监理工作联系单

工程名称：南京拜腾汽车一期 15MW 分布式项目

编号：JXM6-NJBT-027

事由：关于厂区基建部巡检存在的问题

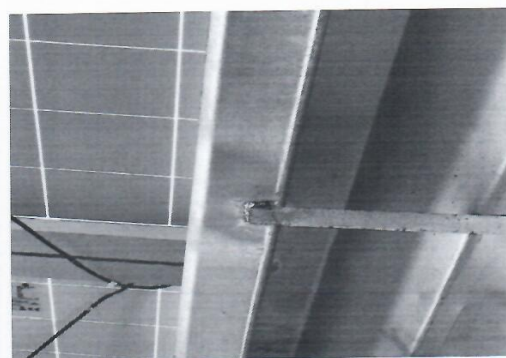
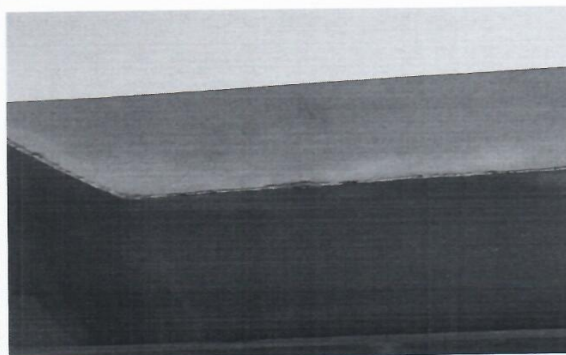
1、物料区现存混凝土垃圾需要清理（先能电力工程有限公司）

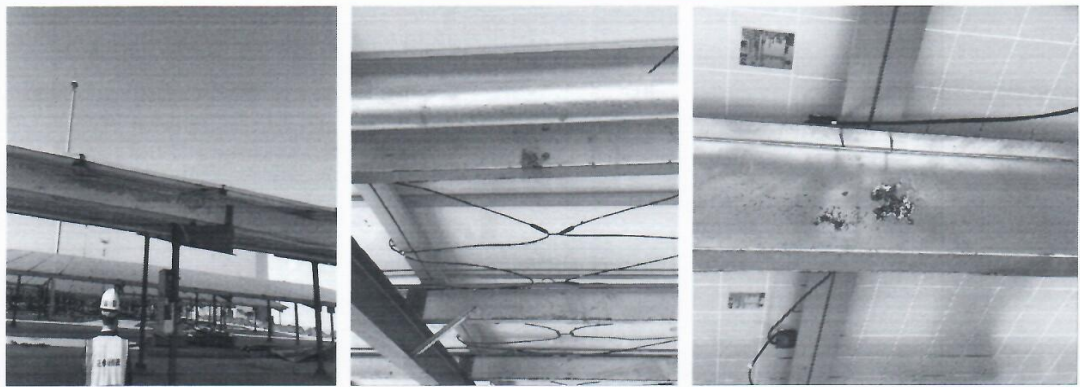
2、成品车棚、员工车棚钢构焊点出现锈蚀需要处理（宁夏运鼎新能源有限公司）

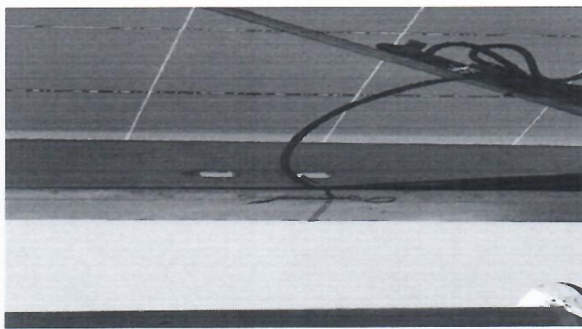
4、员工车棚临时铁丝扎带需更换抗氧化漆包扎带（中易建设有限公司）

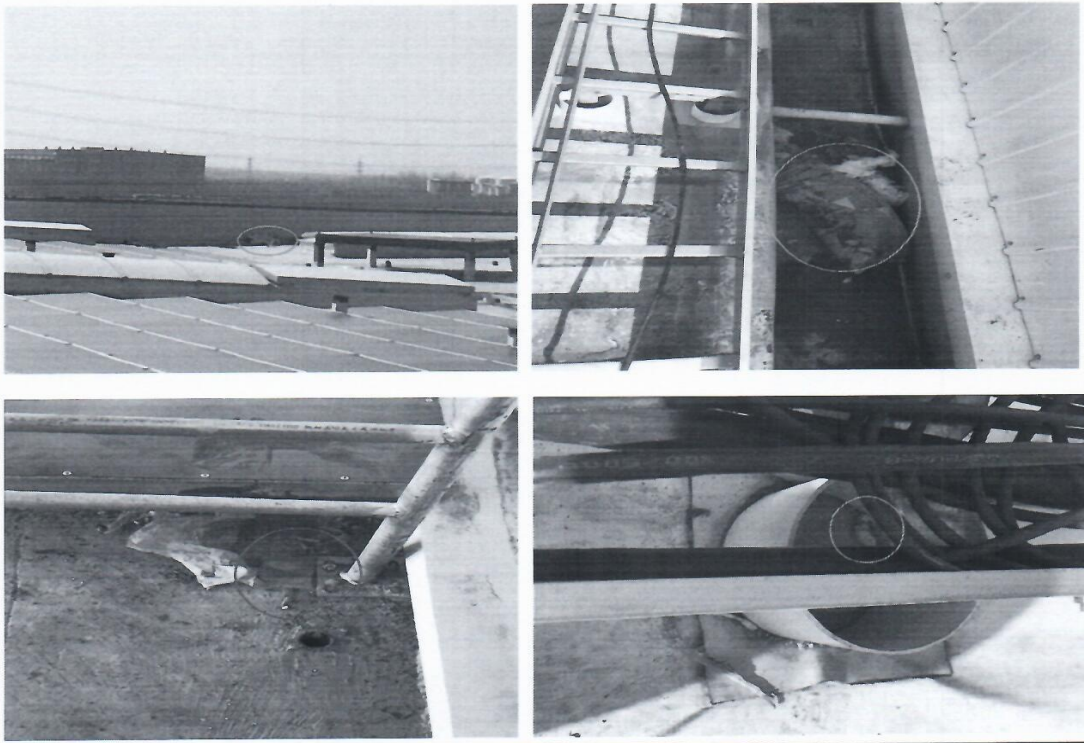
5、现场施工区域烟头、施工垃圾较多需要及时清理（中易建设有限公司）

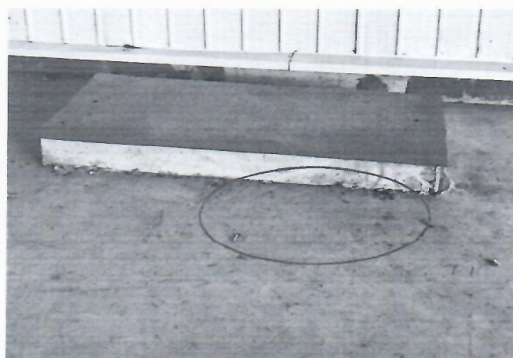
6、较重的电缆桥架下侧的支架对屋面表层压迫严重，混凝土支墩需尽快浇筑（中易建设有限公司）
